# 008

28 december  
2005

Technical Bulletin

## K035040/K045040 voor Renault/Jeep 2.1D, TD

Fig. 1  
OE ref. 7700722452

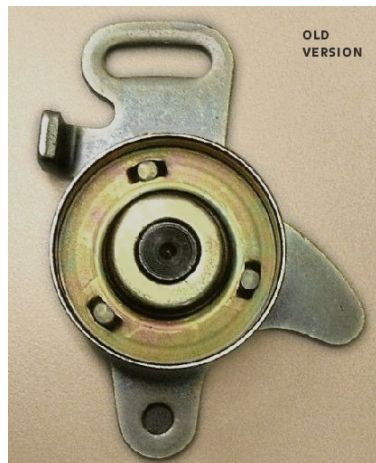
Hiermee volgen we wat op OES niveau is gebeurd: de oude spanrol (OE ref. 7700722452 - Fig. 1) is niet langer beschikbaar en is vervangen door een nieuwe (OE ref. 7700871169 - Fig. 2).

De nieuwe spanrol bestaat uit 2 delen (Fig. 3) die op elkaar geplaatst moeten worden, zoals op Fig. 2 te zien is.

Het nieuwe systeem is beter dan het oude, dat veerbelast was. Maar al te vaak kwam het voor dat de veer vast kwam te zitten en daardoor niet hard genoeg tegen de bus drukte, welke de basisplaat van de spanrol activeerde.

Omdat er visueel een groot verschil is tussen de oude en de nieuwe spanrol, weten installateurs vaak niet hoe het nieuwe onderdeel gemonteerd moet worden.

Een correcte installatie is mogelijk wanneer onderstaande procedure wordt opgevolgd:

- \* verwijder de oude spanrol
- \* verwijder de oude bus en veer, deze zijn niet meer nodig
- \* installeer de nieuwe spanrol, gebruik makend van de oude bouten
- \* druk de nieuwe spanrol tegen de nieuwe riem totdat deze correct gespannen is, (b.v. gebruik makend van een circlips-tang / seegerringtang indien origineel gereedschap niet beschikbaar is)
- \* blokkeer de spanrolbouten
- \* roteer de motor 2 omwentelingen
- \* controleer de spanning met de STT-1
- \* indien niet OK, span bij, roteer de motor 2 omwentelingen en controleer opnieuw.
